Výměna sloupku řízení Renaultu Modus (J77)

Při výměně sloupku řízení Renaultu Modus (J77) je nutné dbát na následující: Změnou v sérii se změnil design kompletní jednotky sloupku řízení.

Sloupek řízení starého designu

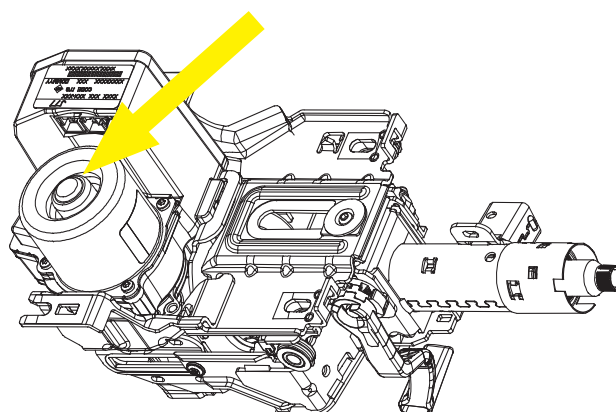
Protože jsou novější verze kompatibilní se staršími verzemi, lze je montovat do starších modelů vozidel s malými modifikacemi. Pokud byl ve vozidle zabudován starší design a chtěli byste namontovat nový design, musíte navíc vyměnit kardanovou hřídel mezi převodovkou řízení a sloupkem řízení.

Dalším rozdílným znakem mezi starším a oběma novějšími designy je skříň motoru.
